AUTOSTRADA DELLA CISA A15
RACCORDO AUTOSTRADALE A15/A22
CORRIDOIO PLURIMODALE TIRRENO–BRENNERO
RACCORDO AUTOSTRADALE FRA L' AUTOSTRADA DELLA CISA-FONTEVIVO (PR) E L' AUTOSTRADA DEL BRENNERO-NOGAROLE ROCCA (VR). I LOTTO.

Titolo Elaborato:
Viabilità ordinaria e di adduzione all' Autostazione
Trecasali - Terre Verdiane
Variante S.P.10 all' abitato di Viarolo
Planimetria segnaletica orizzontale e verticale - Tav. 4/4

NURO IDENTIFICATIVO	CODICE COMMESSA	LOTTO	FASE	ENTE	AMBITO	CAT. OPERA	NURO OPERA	PARTE OPERA	TIPO DOC.	NURO PROGR. DOC.	REVISIONE
	RAAA	1	E	I	VO	VO	01	L	PL	004	C

Rev.	Data	DESCRIZIONE REVISIONE	Redatto	Controllato	Approvato
E					
D					
C	27/01/2015	istruttoria provincia prot. n° 80210 del 16/12/2014 e correzione refusi	TBF	NIGRELLI	MAZZOLI
B	10/10/2014	istruttoria RINA prot. n° 720 del 08/09/2014	TBF	NIGRELLI	MAZZOLI
A	30/06/2014	RIEMISSIONE PROGETTO ESECUTIVO	F. LANDO	NIGRELLI	MAZZOLI

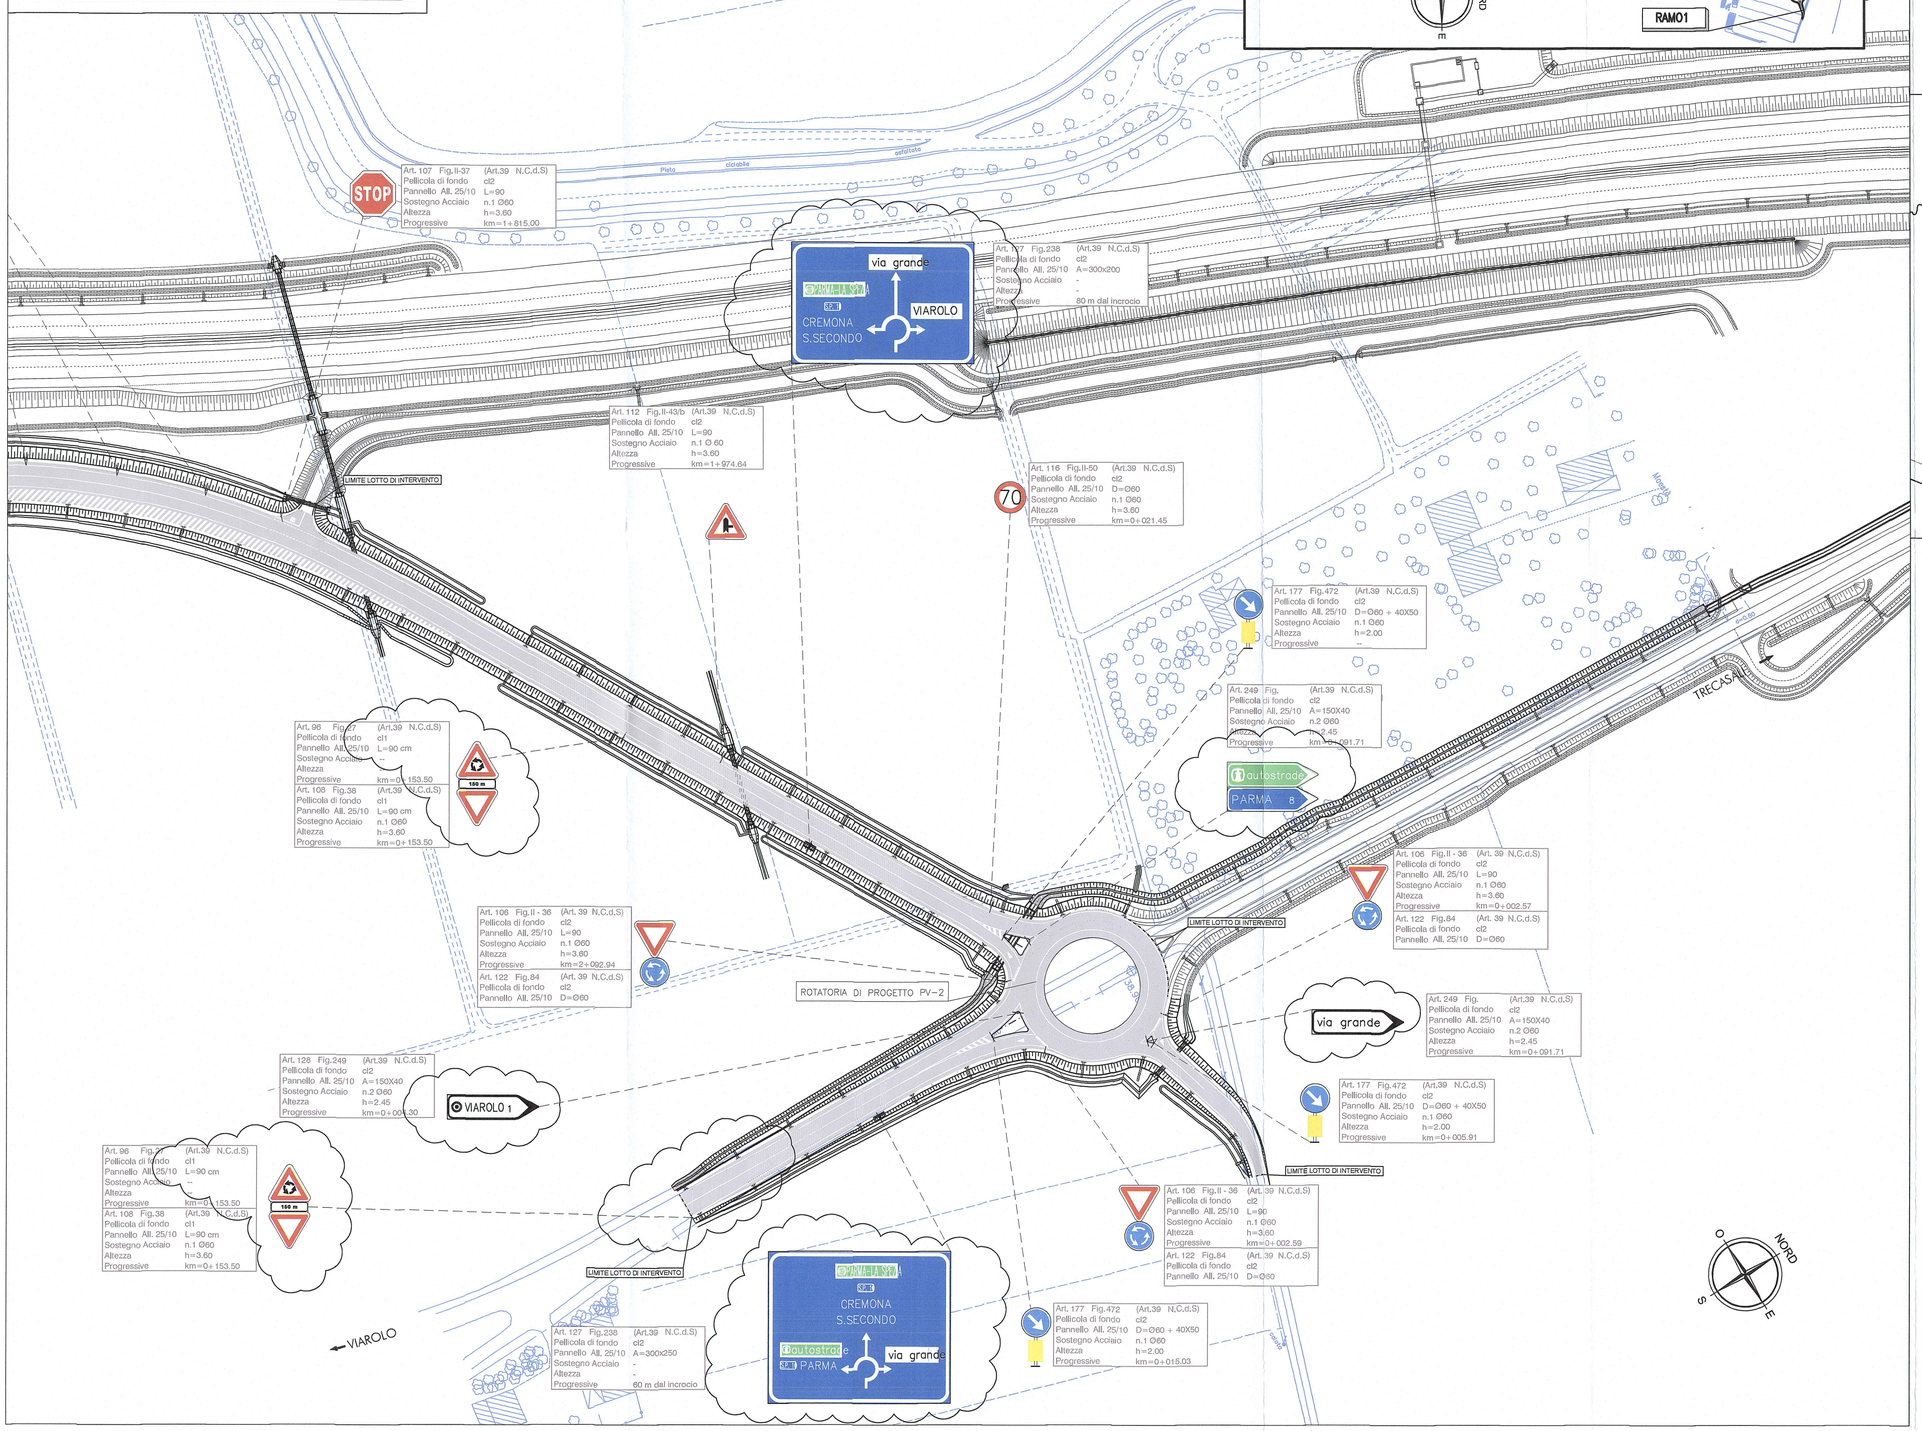
istruttoria provincia prot. n° 80210 del 16/12/2014

b) previsti cartelli a 150 metri dalla "striscia trasversale di dare precedenza", segnale di "circolazione rotatoria" (fig.27) e segnale di "preavviso di dare precedenza" (fig.38), entrambi con pellicola di classe 1
e) nelle isole spartitraffico: in corrispondenza della cuspide tra corsia di uscita e anello carrabile della rotatoria, segnali di "direzione extraurbani" (fig.249), secondo il caso pratico di cui alla figg. 255 ("gruppo segnaletico") del regolamentoC.d.S
- I segnali di preavviso saranno dimensionati e posizionati secondo quanto prescritto dal C.d.S e suo regolamento. Dimensioni conformi al art. 80 tab. II.16-17-18-19-20-21. Posizione planimetrica conforme al art. 126.

- resi conformi al DPR 142 495/92 i raccordi con la viabilità esistente SP10 di Cremona del ramo sud della rotatoria PV2
